# Le Solutionneur<sup>®</sup>

## BULLETIN

# Remplacement de biellette de pincement arrière intérieure

Ford Explorer,  
Mercury Mountaineer de  
2002-2005

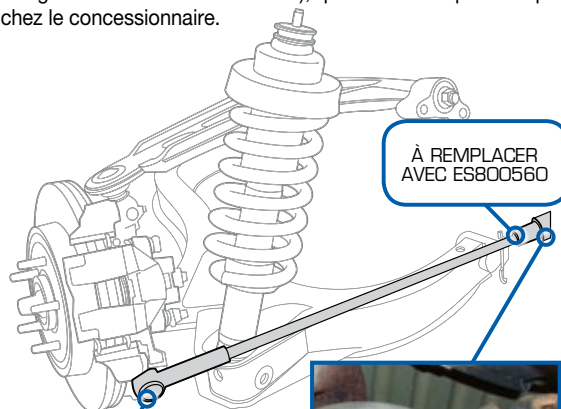
Les clients peuvent constater une oscillation à l'arrière, du bruit et une usure excessive des pneus du fait d'une biellette de pincement intérieure défectueuse. La biellette de pincement d'origine subit une usure excessive due à la conception de son emboîtement en plastique. Du fait que des composants d'usure individuels pour la pièce affectée ne sont pas disponibles pour le moment, les techniciens doivent remplacer l'ensemble de la biellette arrière (ensemble d'alignement d'articulation arrière), qui est la seule pièce disponible chez le concessionnaire.

À REMPLACER AVEC  
ES800561 (15 MM)  
OU  
ES800562 (17 MM)

#### MOOG<sup>®</sup> ES800560 et MOOG<sup>®</sup> ES800561/ES800562

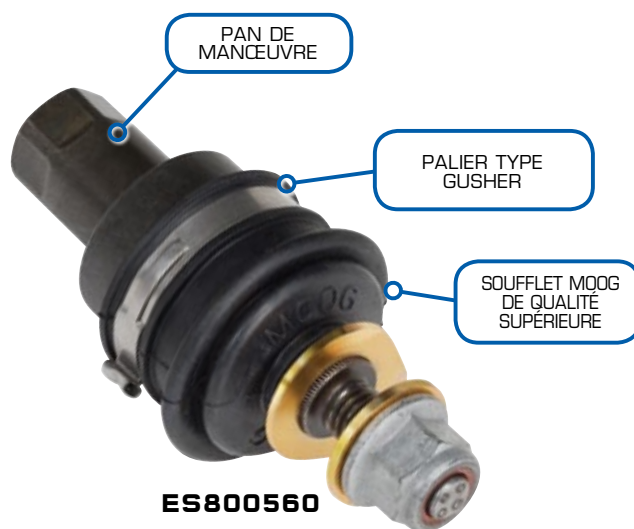
La biellette de pincement arrière intérieure MOOG<sup>®</sup> ES800560 et les rotules de barre d'accouplement MOOG ES800561/ES800562 sont disponibles séparément pour remplacer les composants usés de l'ensemble d'alignement d'articulation arrière.

Ces composants comportent le palier exclusif tout métallique type "gusher" pour une solidité exceptionnelle et une plus longue durée de service. De plus, l'ES800560 est 30 % plus résistant à l'arrachage de l'emboîtement, en supportant des charges de 680 kg au lieu de 500-545 kg pour la pièce d'origine.
